Bauvorhaben:
**Sanierung und Umnutzung
Bahnhof Bad Freienwalde 2. BA**
Am Bahnhof 1, 16259 Bad Freienwalde
Gemarkung: 121209 Bad Freienwalde, Flur: 002, Grundstück:
290. 291, 292

Planbezeichnung:
**Grundriss OG - Rohbau, Decken - Abb / Neu
- Blatt 1**

Blattnummer
G3203

Index
B

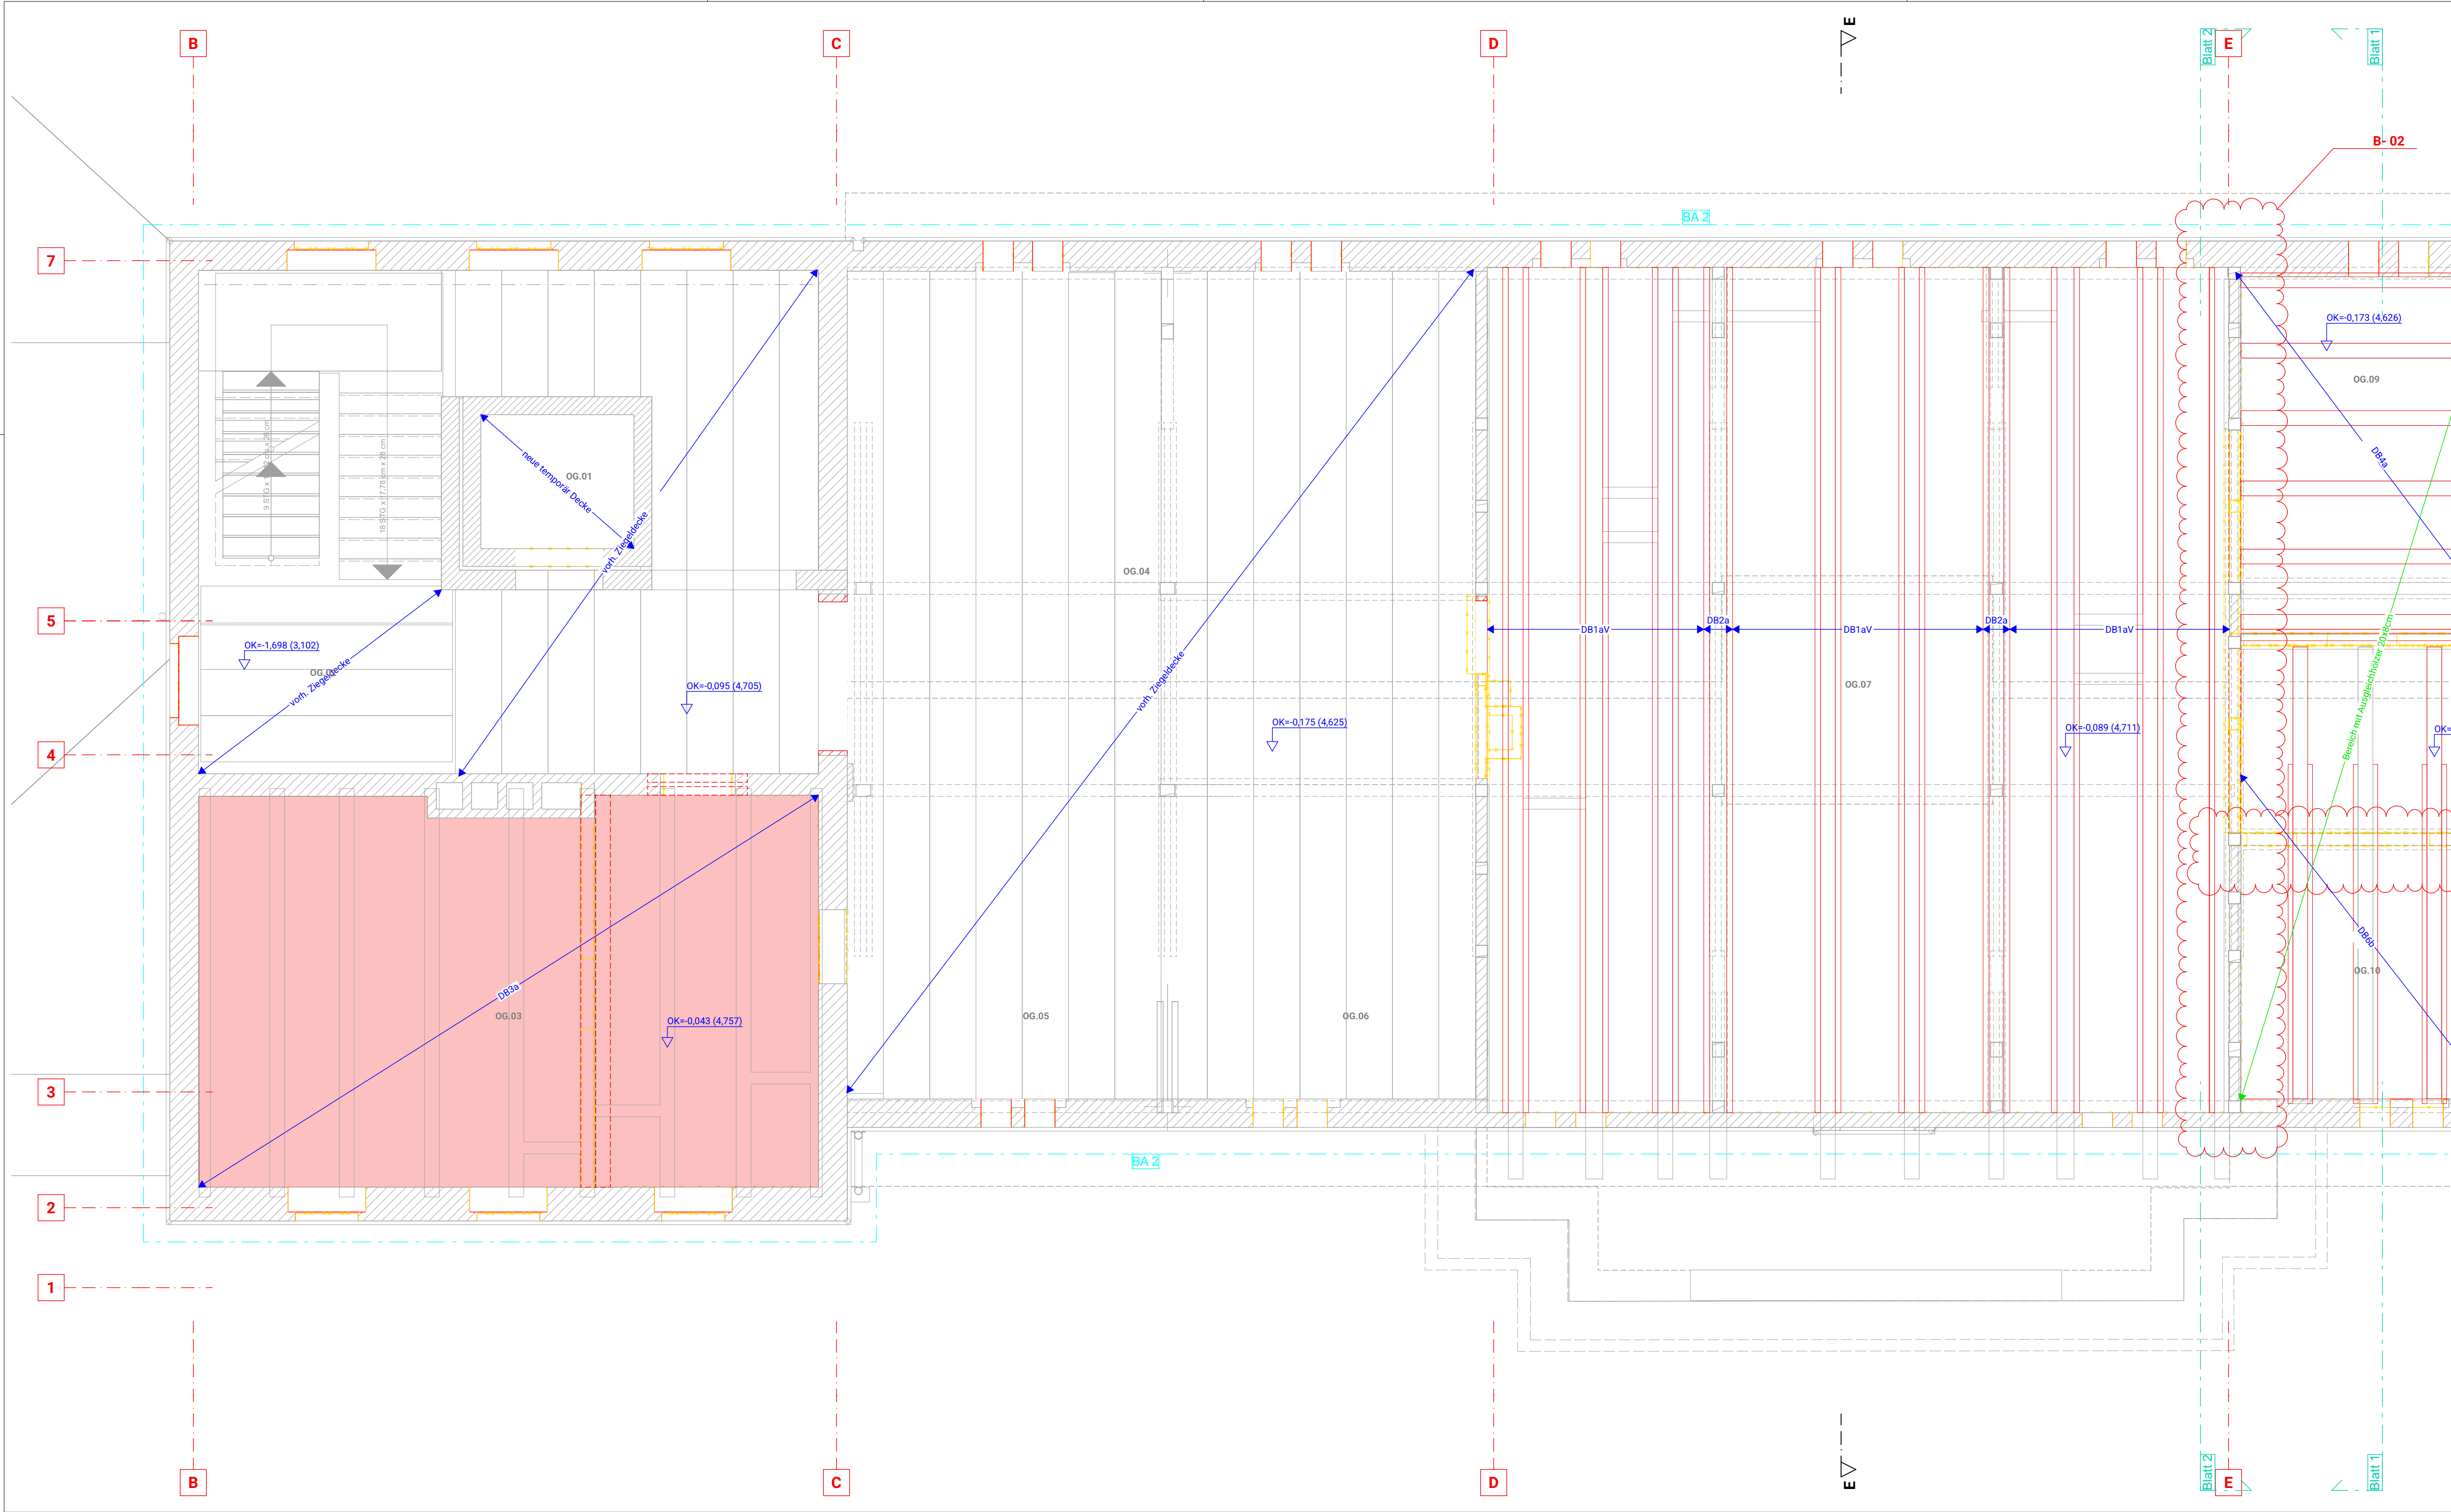
Index	ID	Änderung	Datum
B	B-02	Wand mit dem TB Vorsatzschale verkleiden	15.09.2025
	B-01	bestehende Wand ersetzt mit der TB-Wand	
A	A-06	neue Größe von der Türöffnung	
	A-05	Neue KS-Wand mit BS-Anforderung	
	A-04	Sicherung - Gates	15.07.2025
	A-03	Stützen zum entfernen - Dachstuhl	
	A-02	Verschiebung der Türöffnung	
	A-01	bestehende Wand mit TB ersetzen
